榕发·瀚棠项目

——拟变更方案

总平面图

二层局部平面图

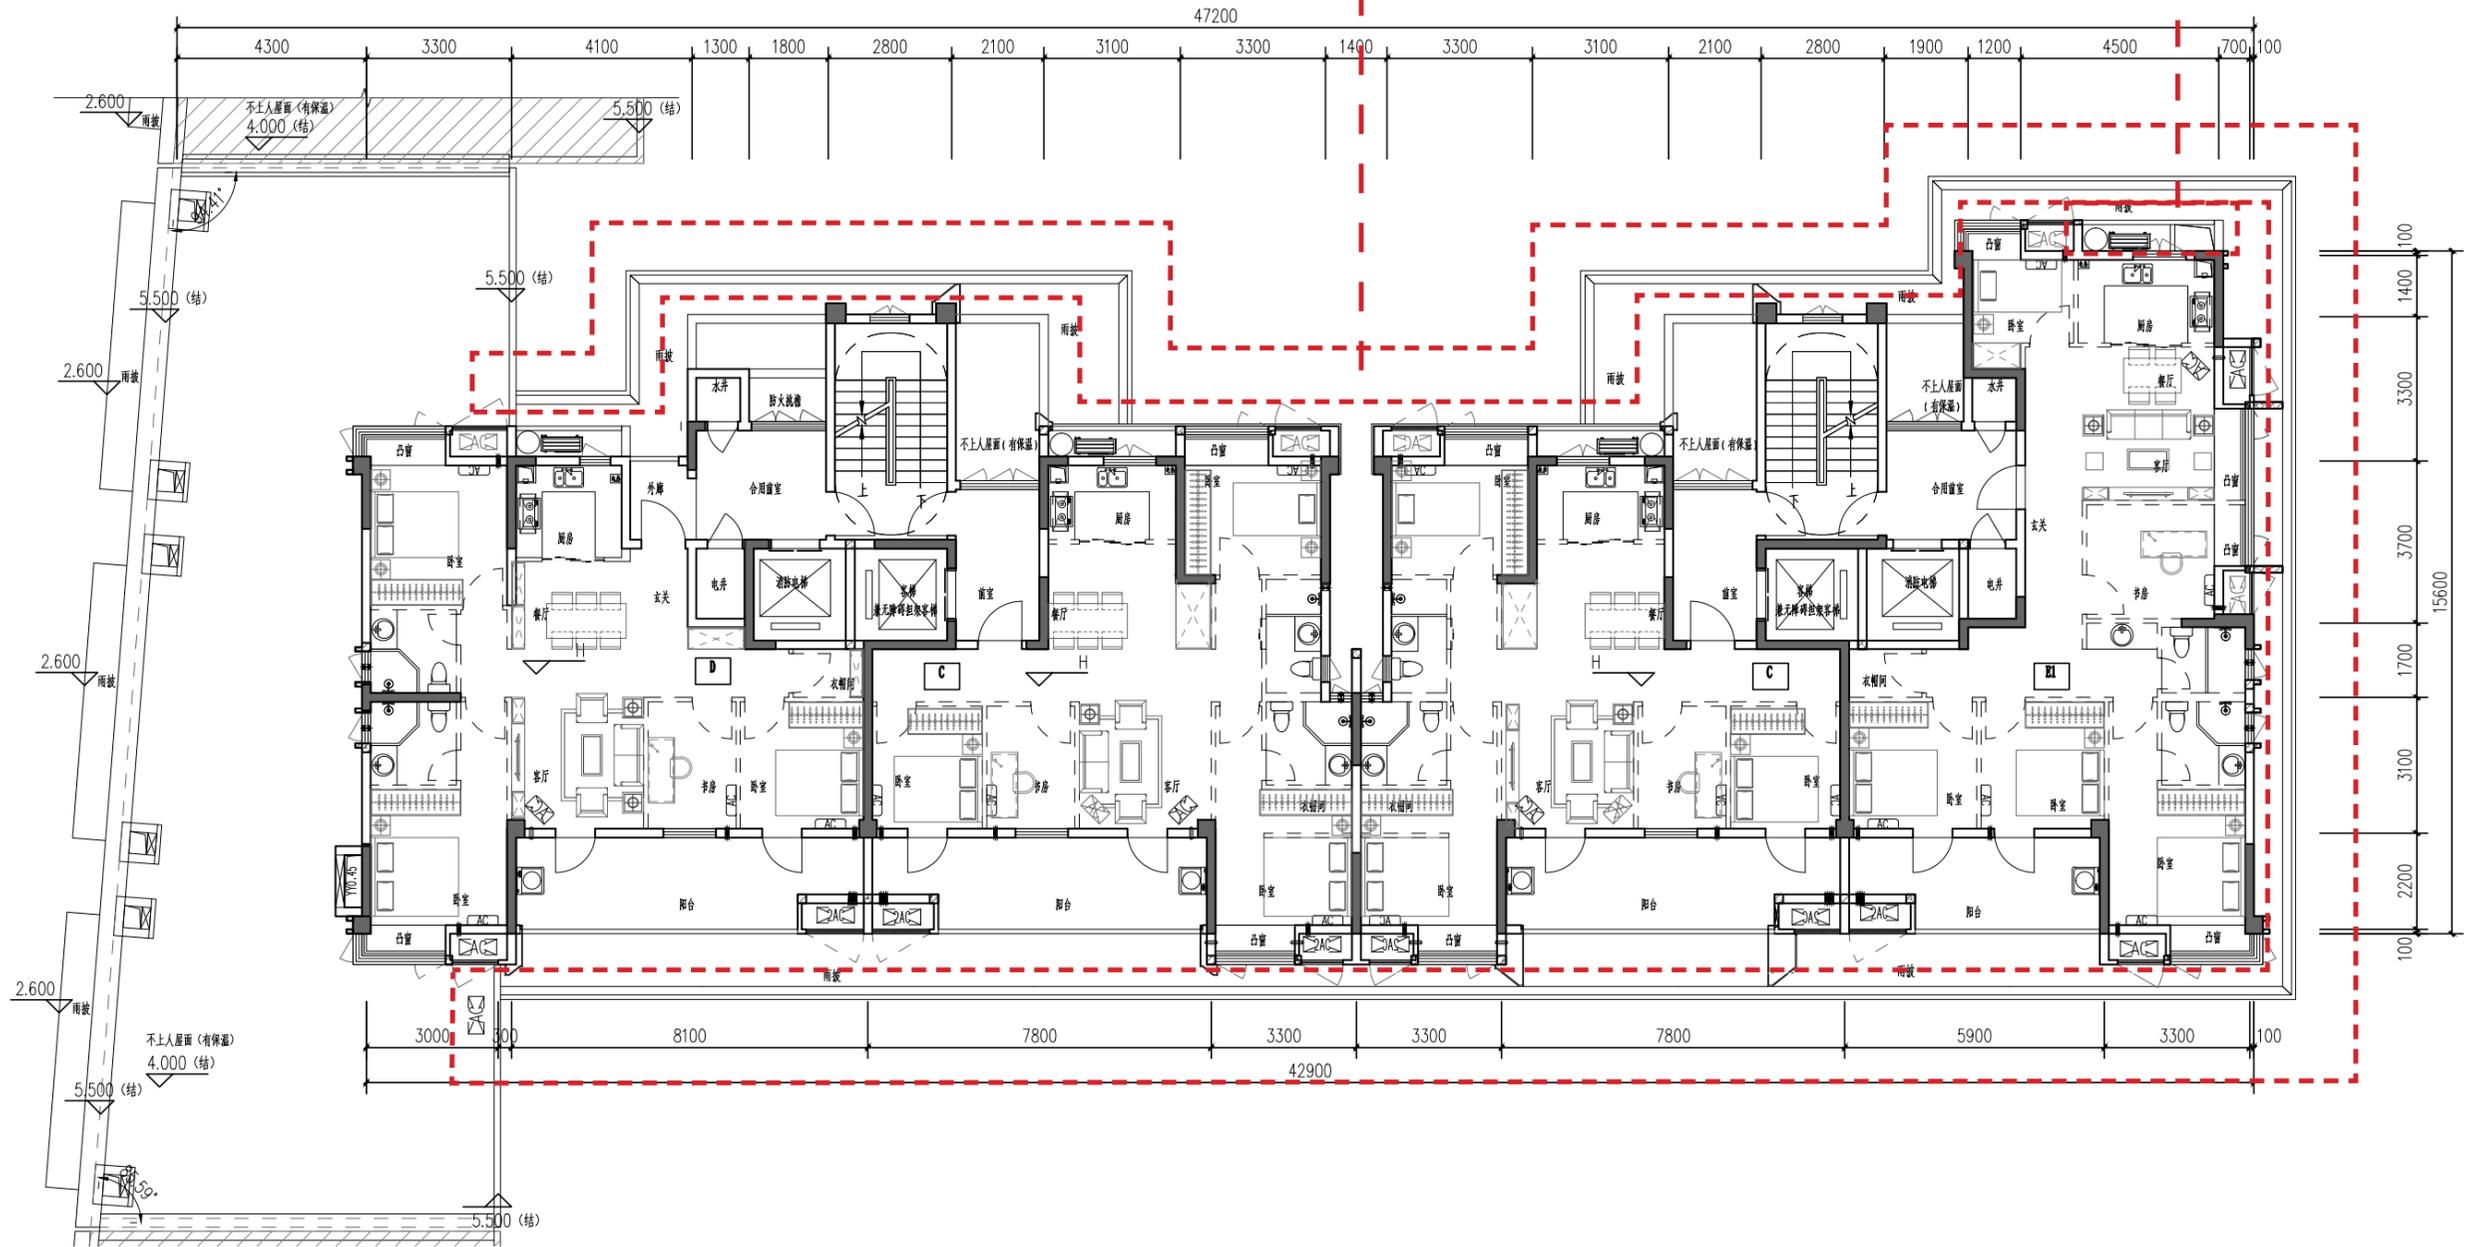
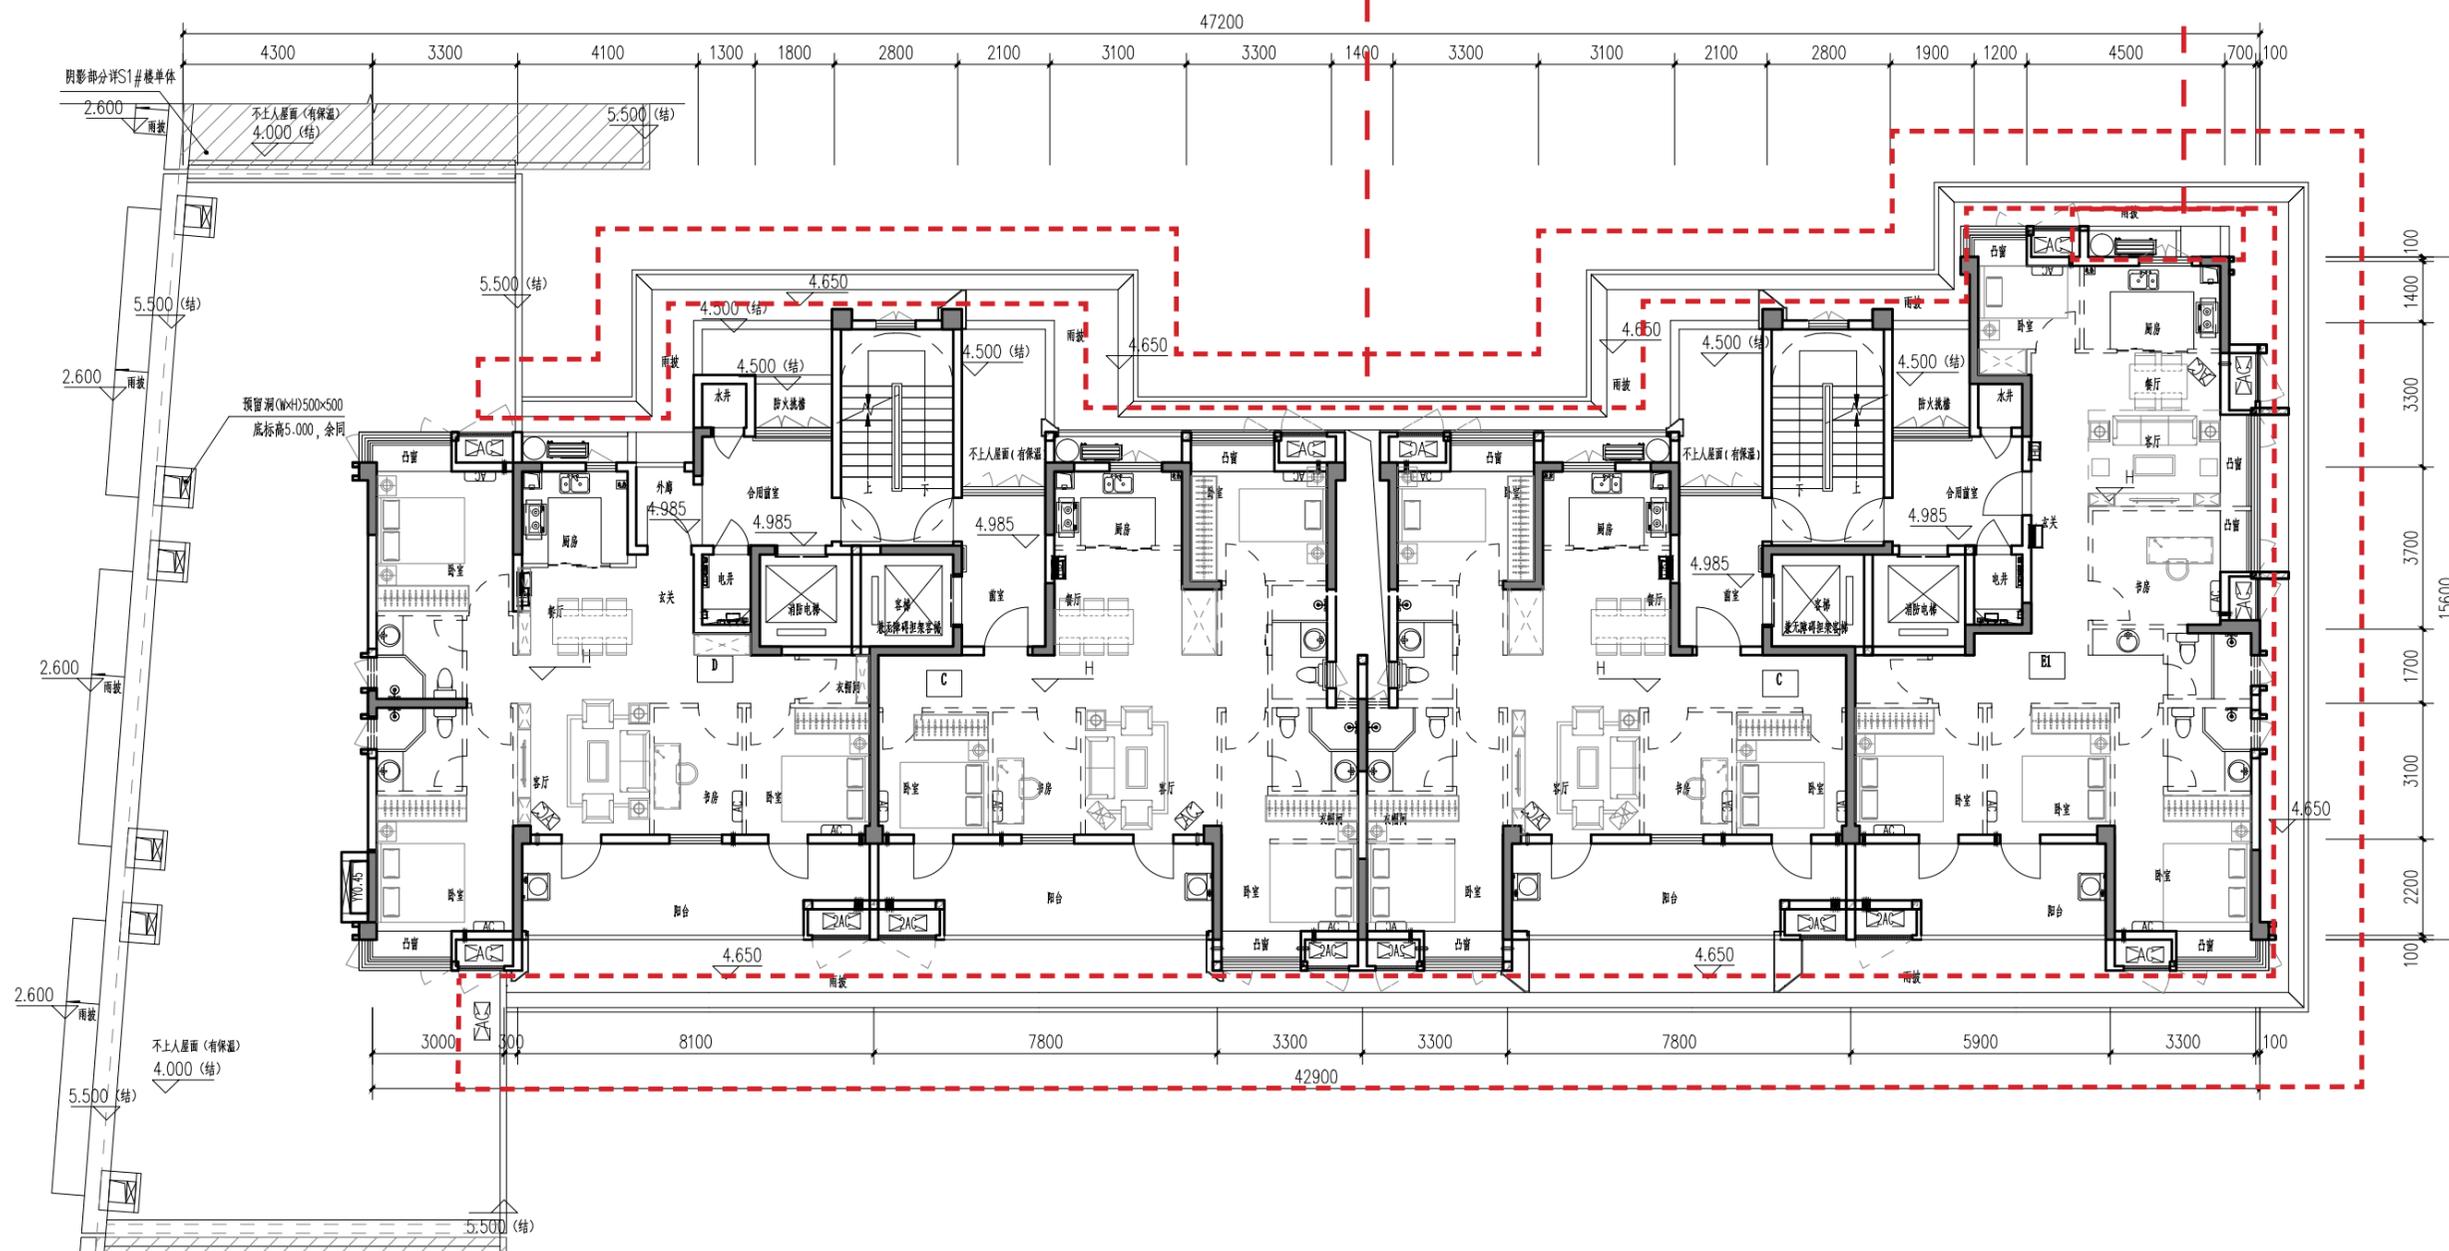
外挑雨披调整线脚造型、轮廓

二层空调栏杆长度减小

电梯机房平面图

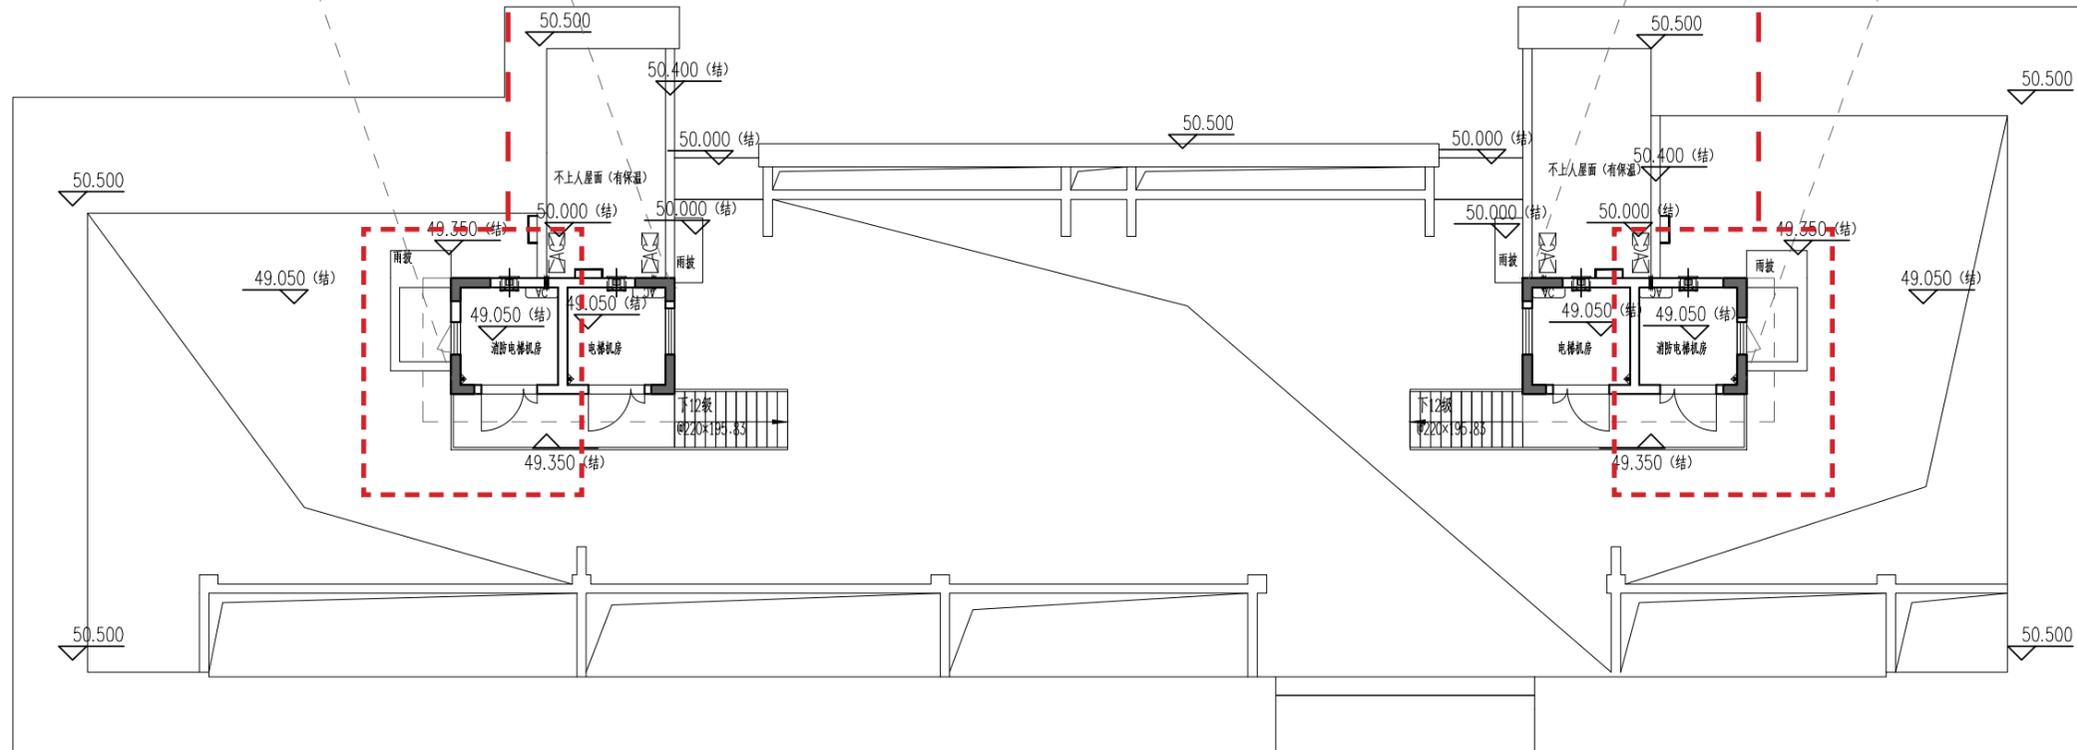
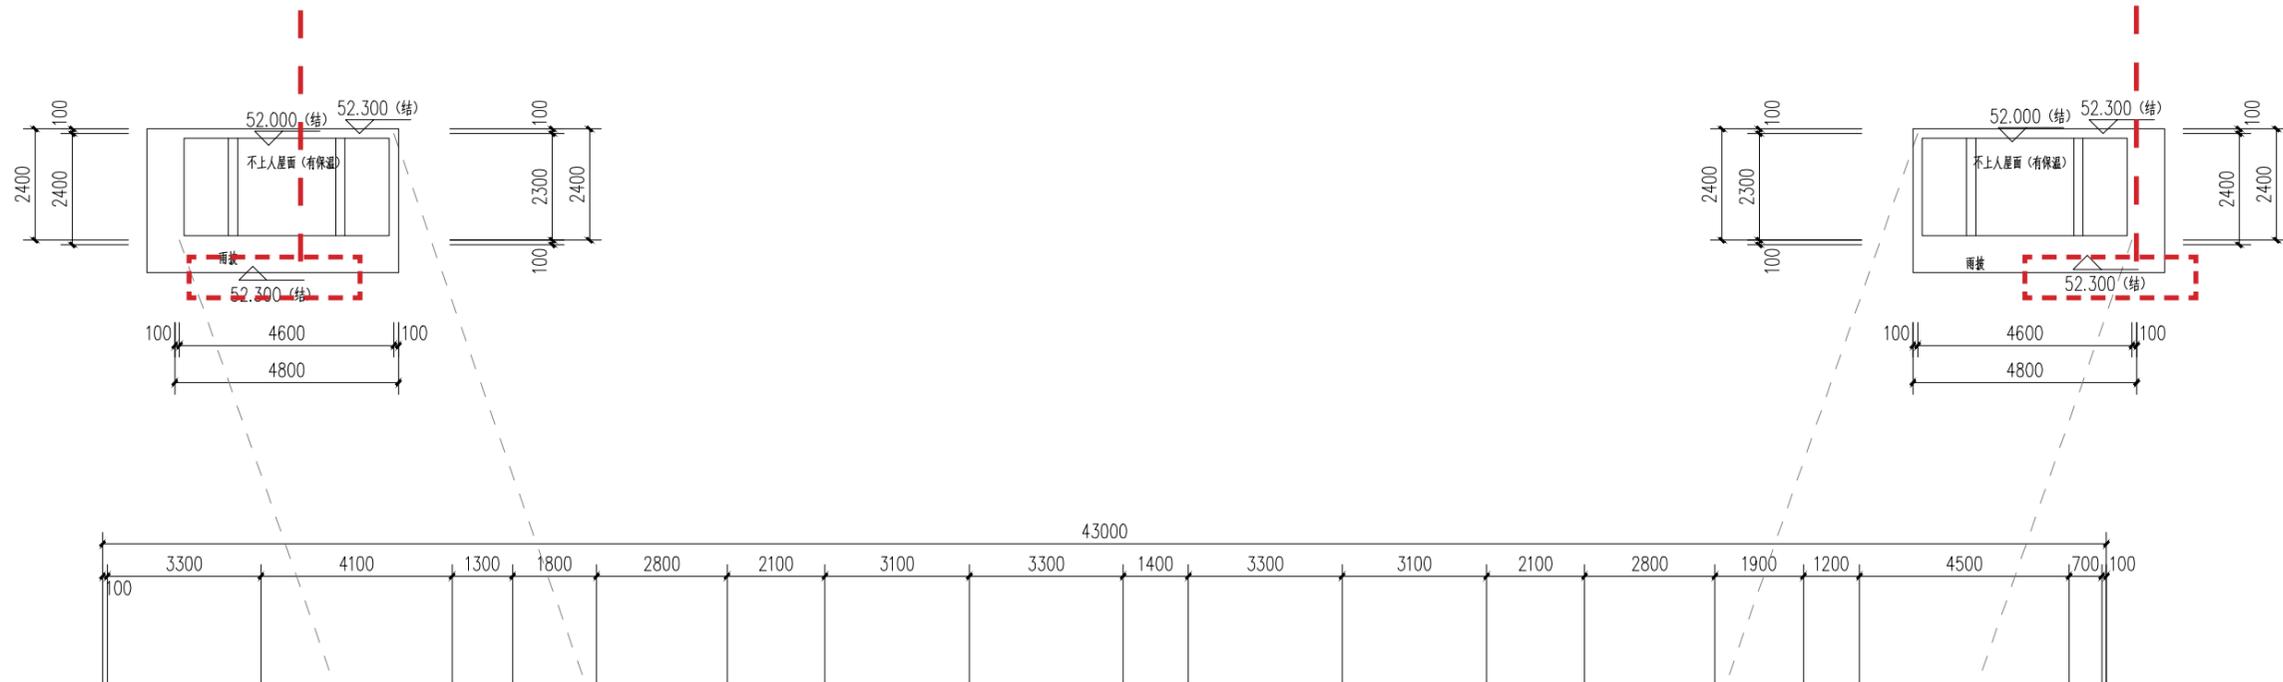
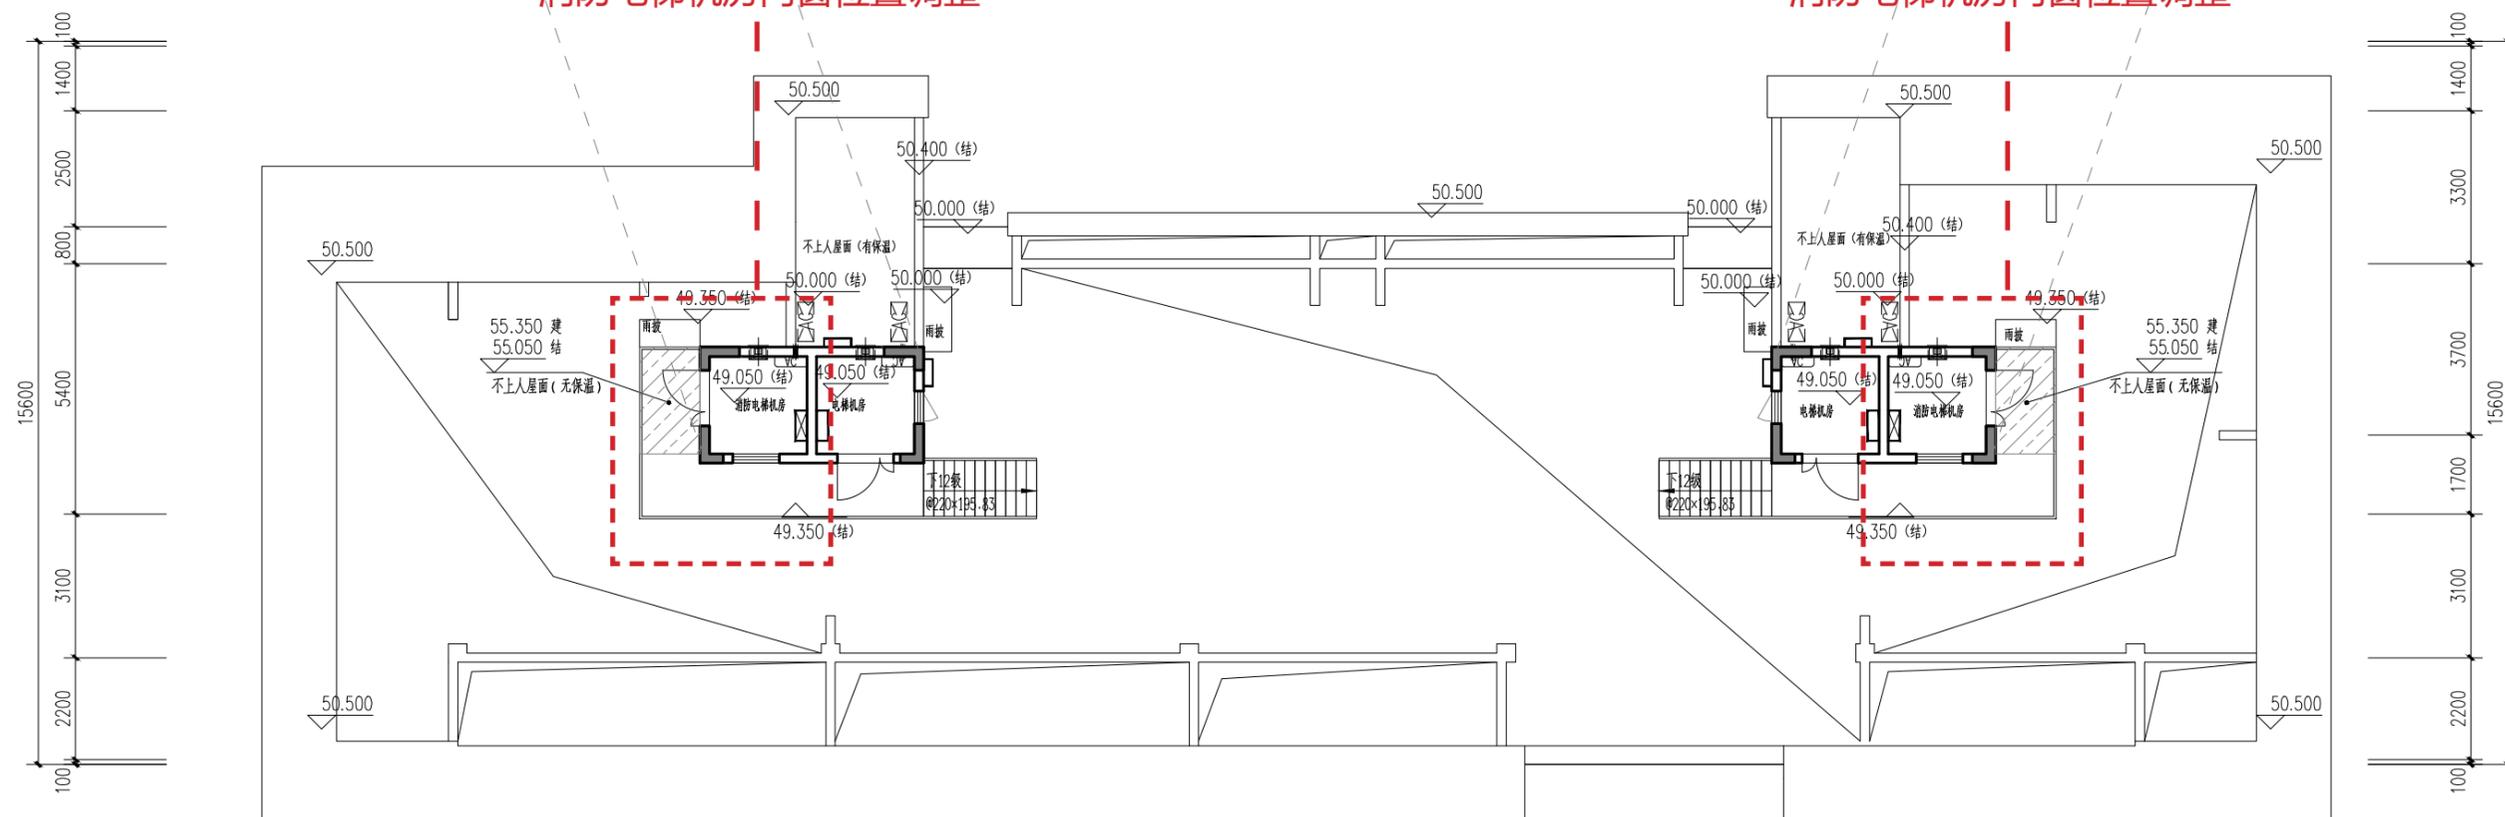
电梯机房雨披由
标高 52.000 调整标高 52.300

消防电梯机房门窗位置调整
